**Oggetto: [ID: 7624] Procedura di Valutazione di Impatto Ambientale ai sensi dell'art.23 del D.lgs. 152/2006 relativa al progetto per la costruzione e l'esercizio di un impianto agrovoltaiico per la produzione di energia elettrica da fonte fotovoltaica e delle relative opere ed infrastrutture connesse, della potenza elettrica di 44,51 MW DC e 36 MW AC, con contestuale utilizzo del terreno ad attività agricola di qualità, apicoltura ed attività sociali, da realizzarsi nel comune di Lucera (FG) in località "Vaccarella" - Proponente: INE Vaccarella S.r.l.
Controdeduzioni al parere tecnico-istruttorio prot. MIC|MIC_SS-PNRR|09/03/2023|0003405-P|**

Il sottoscritto CHIERICONI Sergio, in qualità di legale rappresentante della società proponente "INE VACCARELLA S.r.l.", con la presente rappresenta le proprie controdeduzioni in merito al parere tecnico-istruttorio rilasciato dal Ministero della Cultura con prot. MIC|MIC_SS-PNRR|09/03/2023|0003405-P| del 09/03/2023.

Punto di presa dalla strada complanare alla SS 17 – Stato di fatto.

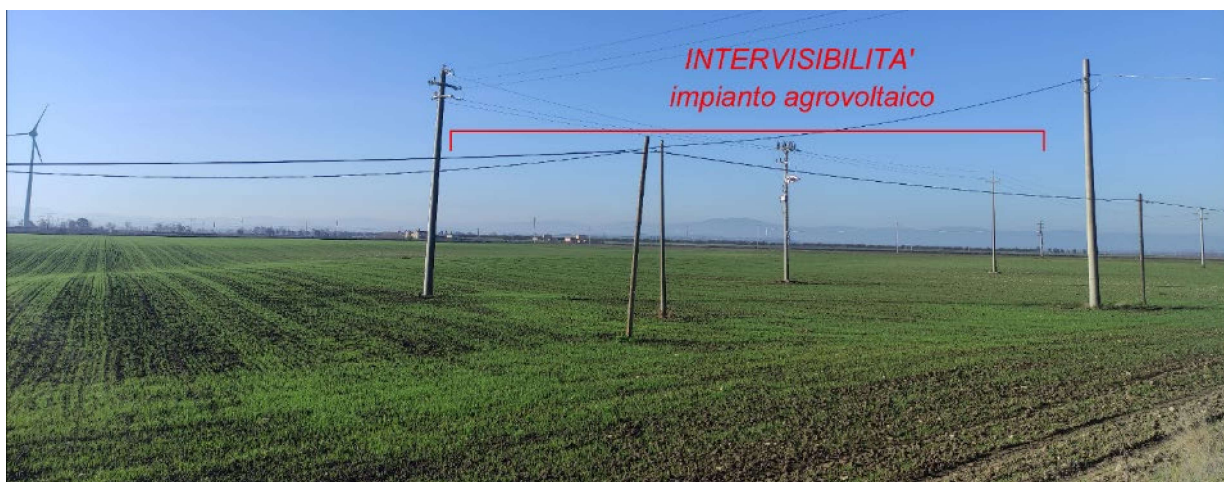
- In riferimento alla considerazione riportata nel parere MiC (cfr. pag. 13), al capoverso in cui si riporta:
“Ritenuto che l’inserimento dell’impianto all’interno di questa rete ... Il risultato dell’alterazione visiva di questi luoghi è quella di trasformare, dal punto di vista percettivo, il contesto di tipo rurale in un contesto di tipo industriale. ...”
Si ritiene che dal punto di vista percettivo, come si evince anche dall’elaborato FG0Lu01_SIA_15 REV02 riportante i fotoinserti ed il raffronto del contesto ante-operam e post-operam, l’impianto sia percettibile come un’estesa piantagione alberata.
Inoltre, data la morfologia del territorio, dalle aree circostanti e dalla viabilità pubblica l’impianto risulta visibile per lo più nelle fasce di mitigazione visiva, realizzate sempre all’esterno della recinzione e costituite da essenze arboree e arbustive.
A titolo esplicativo si riportano, di seguito, due fotoinserti tratto dallo specifico elaborato FG0Lu01_SIA_15 REV02 allegato alla documentazione di progetto al quale si rimanda.

Inquadramento su ortofoto con l'indicazione dell'impianto agrovoltaico in progetto e del punto di presa dalla strada complanare alla SS 17. La distanza minima del punto di presa dall'impianto, in linea d'aria è pari a circa 1860 metri. Le coordinate geografiche del punto di ripresa sono: 41.472985°, 15.467714°.

Punto di presa dalla strada complanare alla SS 17 – Stato di progetto. L'impianto risulta poco visibile; inoltre risulta visibile perlopiù la fascia arborea di mitigazione esterna alle aree recintate.

Quindi, a differenza dei numerosi impianti eolici di grande generazione presenti nell'area circostante e che ormai caratterizzano il paesaggio, si ritiene altamente improbabile che la realizzazione dell'impianto agrovoltaiico proposto possa trasformare il contesto attuale in un contesto di tipo industriale.

SEZIONE TIPO DELL'AREA B (fascia larghezza = 5,00 metri) - OPERE DI MITIGAZIONE VISIVA E DI INSERIMENTO AMBIENTALE
Confine tra l'impianto agrovoltaico e altre proprietà private

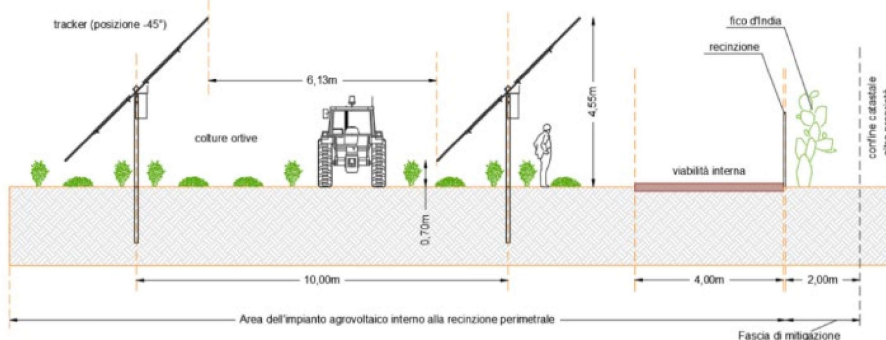
“Ritenuto opportuno sottolineare inoltre che il carattere industriale dell'impianto è accentuato anche dall'estesa recinzione metallica ...”

Si fa presente che il progetto prevede la realizzazione di fasce arbustive e arboree di mitigazione lungo tutto il perimetro recintato dell'impianto e sempre all'esterno della recinzione.

Considerando quindi che la recinzione sarà installata dietro le piante componenti le fasce di mitigazione visiva e considerando inoltre che l'altezza della recinzione sarà quasi sempre inferiore all'altezza delle essenze arboree utilizzate per la realizzazione delle fasce di mitigazione visiva (e che sono alberi di mandorlo, piante di fico d'India, cespugli di prugnolo, etc.) si ritiene che la recinzione risulterà poco percettibile rispetto alla vegetazione antistante e che difficilmente potrà determinare visivamente il carattere industriale dell'impianto.

A titolo esplicativo si riportano, di seguito, le sezioni delle fasce di mitigazione previste dal progetto, rimandando allo specifico elaborato *“Interventi di inserimento paesaggistico, ambientale e di mitigazione: Sezioni tipo”* FG0Lu01_PD01_27 REV02 di progetto per approfondimenti.
